質問・回答票

工事名：上峰町体育館・武道場、教育施設（２棟接続一括）建設工事
公告日：令和８年９月１８日

上峰町生涯学習課生涯スポーツ係

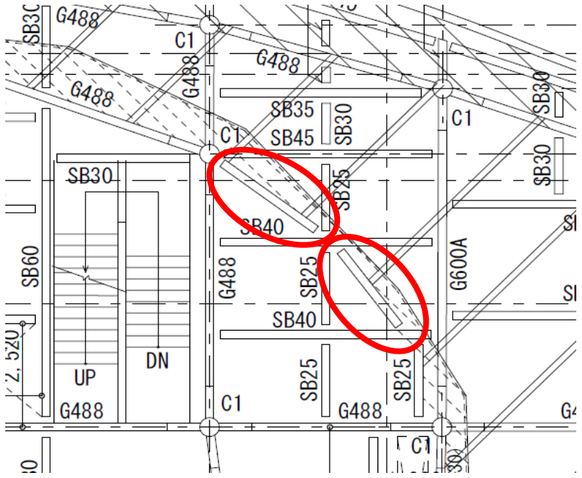
No.	質問及び要旨	回答	回答日
48	【M-S-24、M-S-59】X9通り-3000 Y2-2300付近のSB30が下記赤丸部のように相違しています。2階床梁伏図を正と考えて宜しいでしょうか。 正の場合、吊間柱受け梁はG600B～SB30までと考えて宜しいでしょうか。 □2階床梁伏図　　□吊本棚受け･外壁受け2階梁伏図 	お見込みの通りです。	R8.10.27

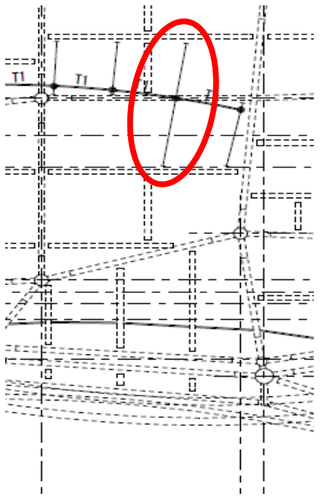
No.	質問及び要旨	回答	回答日
56	【M-S-54】屋外階段(1)部 2階床梁伏図 ｲ1及びｲ2 ﾆ～ﾎ通り間にSB294ﾋﾟﾝ接合の図示がありますが、ｲ1及びｲ2通り軸組図 ﾎ通り側に継手の図示があります。 不要と考えて宜しいでしょうか。	お見込みの通り、不要です。	R8.10.27
57	【M-S-54～55】屋外階段(1)部 2階床梁伏図 ｲ1～2 ﾛ～ﾊ通り間にG61の記載がありますが、屋外階段(1)部大梁ﾘｽﾄ 位置はﾆ端及びﾎ端になっています。 ﾛ端及びﾊ端と読み替えて宜しいでしょうか。	お見込みの通りです。	R8.10.27
58	【M-S-56、M-S-31～32】屋外階段(2)及び(3)のｽﾀｯﾄﾞﾎﾞﾙﾄは屋外階段(1)に倣うと考えて宜しいでしょうか。	【M-S-42】のｽﾀｯﾄﾞﾎﾞﾙﾄ要領図に倣うようにお願いします。	R8.10.27
59	【M-S-59】吊本棚受け･外壁受け2階梁伏図 鉄骨部材ﾘｽﾄ T1のﾄｯﾌﾟﾌﾟﾚｰﾄ(塞ぎﾌﾟﾚｰﾄ)はPL-6と考えて宜しいでしょうか。	お見込みの通りです。	R8.10.27

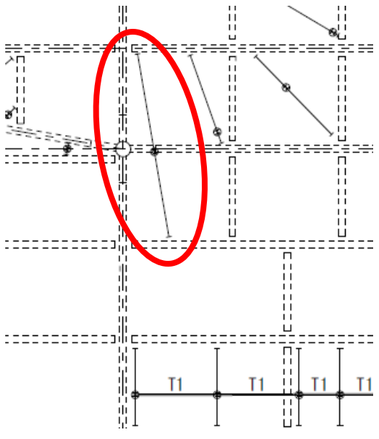
No.	質問及び要旨	回答	回答日
60	【M-S-59】吊本棚受け･外壁受け2階梁伏図 X7通り+4600付近、Y2通り-1200～+2500に吊間柱受け梁の図示がありますが、Y2通り+1600付近にG588がある為、 吊間柱受け梁は不要と考えて宜しいでしょうか。 	お見込みの通りです。	R8.10.27
61	【M-S-59、M-A-67、M-A-105】家具ｷｰﾌﾟﾗﾝ(1)X8～X9 Y1～Y2会議室(1)(2)(3)にK-22e･22g･22i 垂れ壁付き本棚の図示がありますが、垂れ壁ｷｰﾌﾟﾗﾝ詳細図及び吊本棚受け･外壁受け2階梁伏図には記載されていません。不要と考えて宜しいでしょうか。また必要な場合は受け梁･吊間柱の配置を御指示下さい。	垂れ壁部分は、壁の開口部の上部の壁に、家具が取り付きます。	R8.10.27
62	【M-S-59、M-A-67、M-A-105、M-A-108】吊本棚受け･外壁受け2階梁伏図 Y1-3000～-1200間付近 X5-600付近に吊間柱の図示がありますが、家具ｷｰﾌﾟﾗﾝ(1) 会議室2では壁付本棚(K-2bA)の記載があります。壁付本棚(K-2BA)及び垂れ壁ｷｰﾌﾟﾗﾝB'位置を正とし、吊間柱受け梁及び吊間柱は不要と考えて宜しいでしょうか。	壁付本棚(K-2BA)及び垂れ壁ｷｰﾌﾟﾗﾝB'位置を正とし、吊間柱受け梁及び吊間柱を設けてください。	R8.10.27

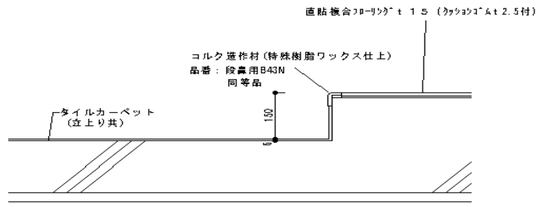
No.	質問及び要旨	回答	回答日
98	【M-A-97】 部分詳細図(2)221:ｸﾞﾗｽｳｰﾙﾎﾞｰﾄﾞ張り図で立上高の記載がありません。H=100程度と考えて宜しいでしょうか。	お見込みの通りです。	R8.10.27
99	【M-A-22】 外部･内部仕上表の特記事項No.32に「消火水槽、配管ﾋﾟｯﾄはﾊﾟﾗﾃｯｸｽ B-1工法とする」の記載がありますが、B-1工法は保護層が必要な為、B-2工法と考えて宜しいでしょうか。	お見込みの通りです。	R8.10.27
100	【M-A-22】 配管ﾋﾟｯﾄの防水有無が下記の様に相違しています。特記事項No32を正でB-2工法と考えて宜しいでしょうか。 □特記事項No16:配管ﾋﾟｯﾄについては防水なし □特記事項No32:配管ﾋﾟｯﾄはﾊﾟﾗﾃｯｸｽB-1工法とする	お見込みの通りです。	R8.10.27
101	【M-A-28】 上記質疑で正の場合、ﾋﾟｯﾄ階平面図の断面図にﾋﾟｯﾄ外周部外側):ﾊﾟﾗﾃｯｸｽ防水の記載がありますが内部計上の為、不要と考えて宜しいでしょうか。	お見込みの通りです。	R8.10.27

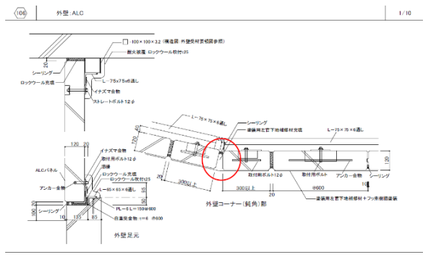
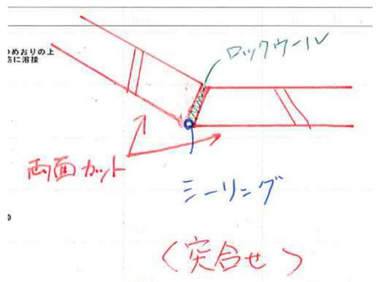
No.	質問及び要旨	回答	回答日
261	【M-E-12・17】 動力分電盤ﾘｽﾄと動力配線ﾘｽﾄの配線ｻｲｽﾞが異なります。どちらが正でしょうか。	屋上ﾘｽﾄ（動力制御盤修正）です。	R8.10.27
262	【M-E-12・17】 動力分電盤ﾘｽﾄに於いて配管配線ｻｲｽﾞが3種ある分岐回路は、上から平面詳細図の=ｱ=、=ｲ=、=ｳ=と考えて宜しいでしょうか。	お見込みの通りです。（最終は、ﾒｰｶｰが異なる場合がありますので施工時再調整してください）	R8.10.27
263	【M-E-27～29】 非常照明a13及びbBの姿図がありません。参考姿図を頂けますでしょうか。	a13及びbBはａＢの誤りですのでaＢを参照ください。	R8.10.27
264	【M-E-30】 防水ｺﾝｾﾝﾄの凡例がありません。埋込防水ｺﾝｾﾝﾄ 2P15AEx2 LK ETと考えて宜しいでしょうか。	お見込みの通りです。	R8.10.27

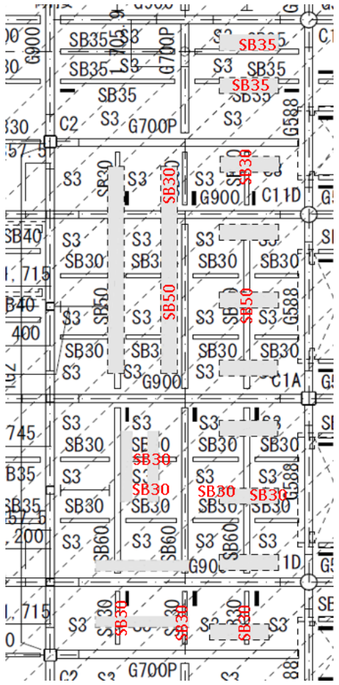
No.	質問及び要旨	回答	回答日
292	【T-S-23、T-S-32】 G588 継手の箇所数が下記の様に相違しています。 軸組図を正と考えて宜しいでしょうか。 □1階柱2階床梁伏図 X2～3通り Y4～6通り(斜部)：8箇所 □軸組図(6) D断面図2FL Y4～6通り：4箇所	8箇所にてお見込みください。	R8.10.27
293	【T-S-23、T-S-32】 梁符号が下記の様に相違しています。 1階柱2階床梁伏図を正と考えて宜しいでしょうか。 1階柱2階床梁伏図　X3通り軸組図 □X3通り Y1～Y2通り+675：　CG700　SCG700 □X3通り Y8-675～Y9通り：　CG700　SCG700	お見込みの通りです。	R8.10.27
294	【T-S-23、T-S-42】 1階柱2階床梁伏図 Y3通り及びY7通り X2～X3間にG900の配置がありますが、 X3通り側がﾋﾟﾝ接合となっています。大梁ﾘｽﾄ、梁継手ﾘｽﾄのG900Pに倣うと考えて宜しいでしょうか。	お見込みの通りです。 なお、X3-X4間のG900のX3端側ピン接合部も同様にお見込みください。	R8.10.27

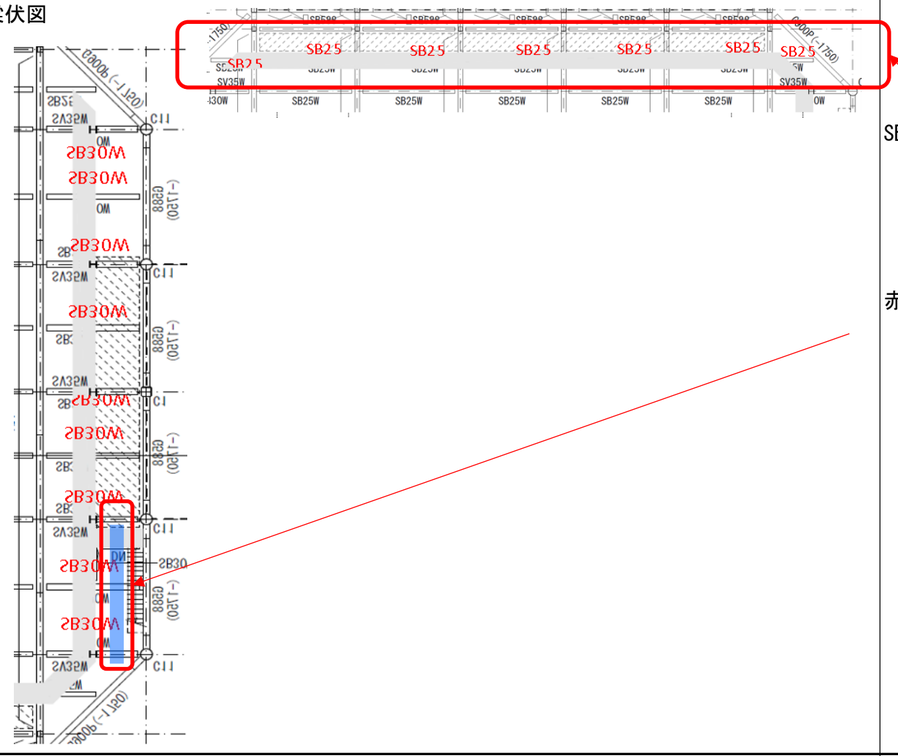
No.	質問及び要旨	回答	回答日
295	【T-S-23、T-S-25】 梁符号に不明な箇所があります。下記図書き込みの様に考えて宜しいでしょうか。 □1階柱2階床梁伏図 	お見込みの通りです。	R8.10.27

No.	質問及び要旨	回答	回答日
295	No.295の続き □3階柱R階床梁伏図 	SB25Wにてお見込みください。 赤字で記載頂いた箇所のSB30Wに加えて階段横にもY6-Y7間にSB30Wをお見込みください。	R8.10.27
296	【T-S-23、T-S-52】 雑詳細図(5) 1階床梁下壁受け材伏図 下記に吊り材の図示がありますが、 上部に吊り材を取り付ける梁が見当たりません。御指示下さい。 □Y3通り+4705 X3通り-700 □Y6通り+2445 X2通り-2000 □Y6通り+2445 X3通り-200	参照ファイルをメールにてご連絡している共有フォルダ内に格納いたしますのでご確認ください。	R8.10.27

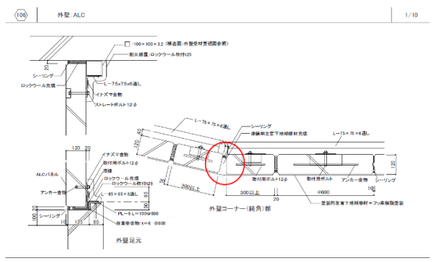
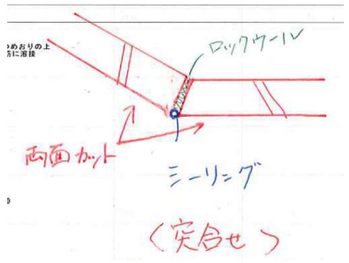
No.	質問及び要旨	回答	回答日
395	【T-A-62、金抜設計書P-149】 部分詳細図(1)で101ﾊﾟﾗﾍﾟｯﾄ詳細で排水溝部に断熱材の記載がありません。溝部に断熱材は不要と考えて宜しいでしょうか。	必要です。　お見込み下さい。	R8.10.27
396	【金抜設計書P-149、T-A-31他、T-A-62】 金抜設計書の防水で立上り乾式保護板の計上がありますが各断面詳細図のﾊﾟﾗﾍﾟｯﾄ断面に図示がありません。乾式保護材は不要と考えて宜しいでしょうか。	修正版の矩計に記載して居ます。（前回提出）	R8.10.27
397	【-】 上記質疑で乾式保護板ありの場合、ﾊﾟﾗﾍﾟｯﾄ納まり断面及び金抜設計書に計上のH=70～H=290の数量計上範囲をそれぞれ図示頂けないでしょうか。保護材の厚みと併せて御指示下さい。	右記になります。 	R8.10.27
398	【T-A-62、金抜設計書P-158】 部分詳細図(1)101詳細の溝に防水ﾓﾙﾀﾙの記載がありますがひび割れ防止の為、切抜書に計上のSUS溶接金網φ3.0 50*50を見込む考えて宜しいでしょうか。	お見込みの通りです。	R8.10.27
